*Ministero dell' Ambiente e della Tutela del Territorio e del Mare*

**Commissione Tecnica di Verifica dell'Impatto Ambientale – VIA e VAS**

**Parere n. 3321 del 23 aprile 2020**

<b>Progetto:</b>	<p><i>Verifica di Ottemperanza ex artt. 166 e 185 cc. 4 e 5 del Dlgs 163/2006</i></p> <p><i>Corridoio Plurimodale Adriatico Asse ferroviario Bologna - Bari - Lecce - Taranto. Linea ferroviaria Pescara - Bari. Tratta Termoli - Lesina.</i></p> <p><i>Approvazione Progetto Definitivo del lotto 2-3 Termoli - Ripalta</i></p> <p><b>IDVIP 4835</b></p>
<b>Proponente:</b>	<p><i>Rete ferroviaria italiana S.p.A.</i></p>

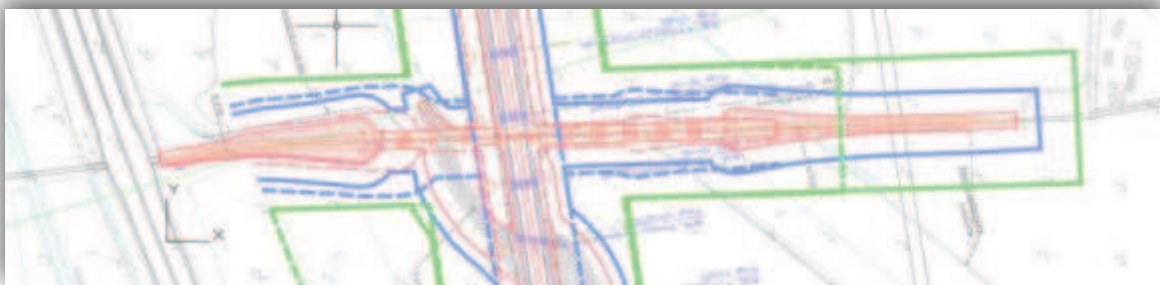
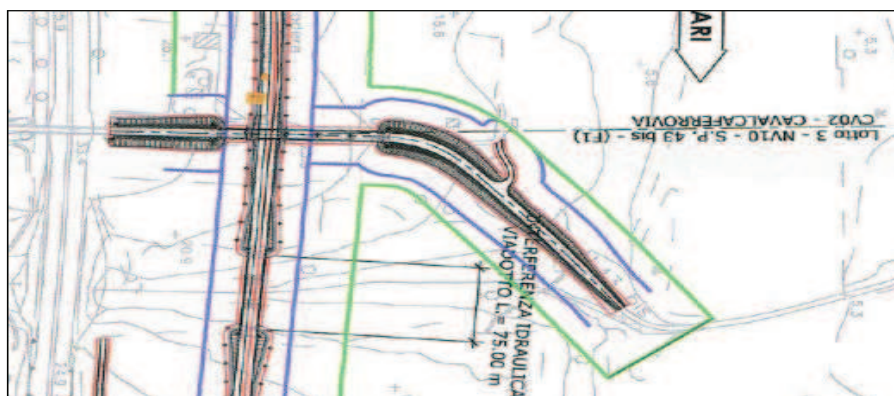
- NV09 (ex NV04 del PP) – L’ottimizzazione della livelletta e dei raccordi altimetrici della viabilità ha prodotto un allungamento dell’intervento oltre il limite del corridoio urbanistico individuato nel PP. Si rileva comunque che tale allungamento risulta interno alla fascia di rispetto della strada esistente. La presenza di un sottovia esistente al di sotto dell’autostrada di dimensioni ridotte e lo stato di fatto della viabilità ha condotto ad un ridimensionamento della sezione stradale e un inquadramento della stessa come Strada a destinazione particolare di larghezza pari a 4.00 m. Solo per lo scavalco ferroviario si è adottata una sezione stradale di dimensione pari a 8.50 m (come da F2 extraurbana).

**NV16 - (cat. F1) – Progetto Definitivo**

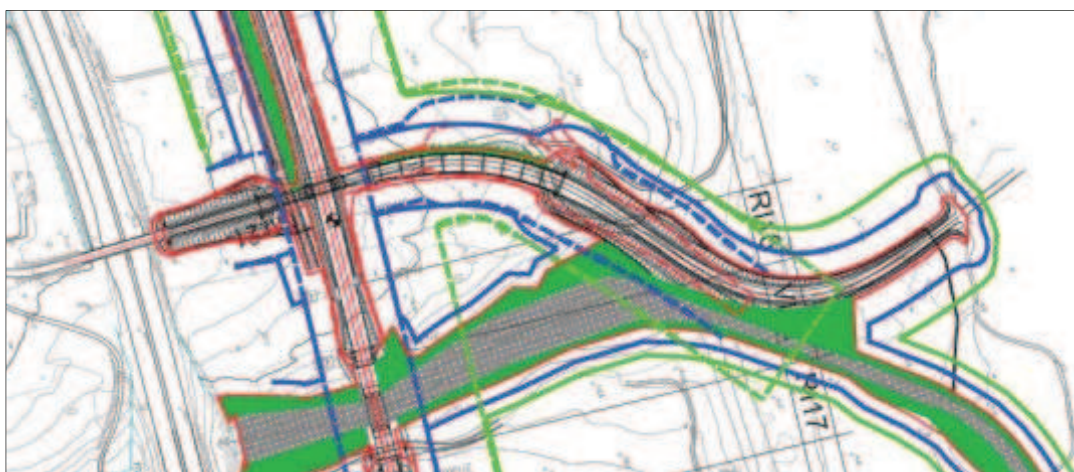
- NV16 (ex NV10 del PP) – L’ottimizzazione della livelletta e dei raccordi almetrici della viabilità, anche in base ai rilievi eseguiti, ha prodotto, anche in questo caso, un allungamento dell’intervento oltre il limite del corridoio urbanistico individuato nel PP. Si rileva anche qui che tale allungamento risulta interno alla fascia di rispetto della strada esistente. Inoltre, il viadotto di scavalco della linea FS è stato accorciato scegliendo per il sostegno della sede in curva degli scatolari (effetto tra muri) che meglio sono conformabili in base agli allargamenti previsti per visibilità in curva.

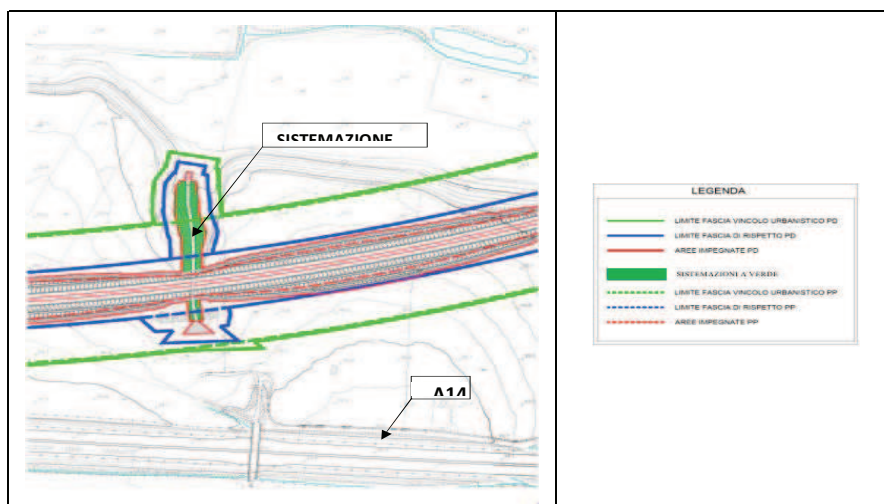
- Sistemazione idraulica IN37: Attraversamento con la linea ferroviaria in viadotto di progetto (VI12) e inalveamento in canale a sezione variabile rivestito in massi naturali di prima categoria. La sistemazione idraulica IN37 si è resa necessaria anche a seguito dell'affiancamento alla viabilità di progetto NV16.

### SSE al km 13+650

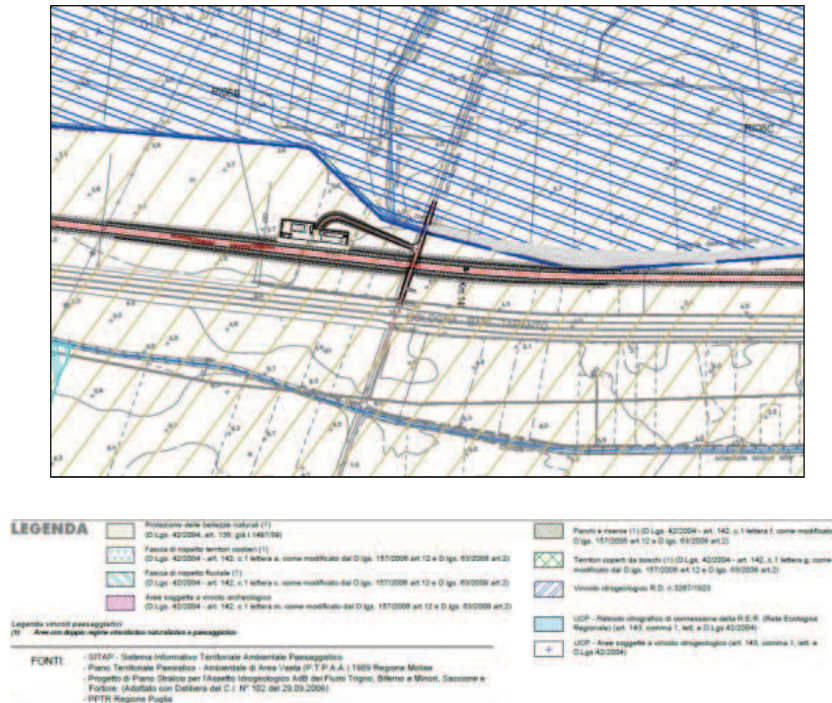
La prescrizione n. 5 della Delibera CIPE n. 2/2015 (Prescrizioni generali in sede di progettazione definitiva e in fase realizzativa) riporta:

### **Variante della SS 16 - NV18**

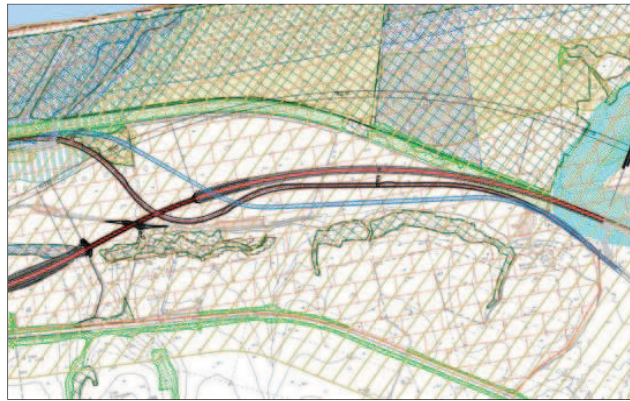
La prescrizione n. 5 della Delibera CIPE n. 2/2015 (Prescrizioni generali in sede di progettazione definitiva e in fase realizzativa) riporta:

- ii) *la riconfigurazione del tratto in variante della SS16 Adriatica in modo da non intercettare l'area a macchia mediterranea vegetante su duna>>*

In merito alla variante della SS16 Adriatica, prevista per risolvere l'interferenza della linea ferroviaria con la statale al km 24+350, nel Progetto Definitivo è stato modificato il tracciato plano- altimetrico al fine di ottemperare alla presente prescrizione, affiancandolo alla linea ferroviaria, in modo da evitare ovvero diminuire l'interferenza con gli Ambiti Territoriali Distinti (ATD) relativi ai seguenti sistemi:
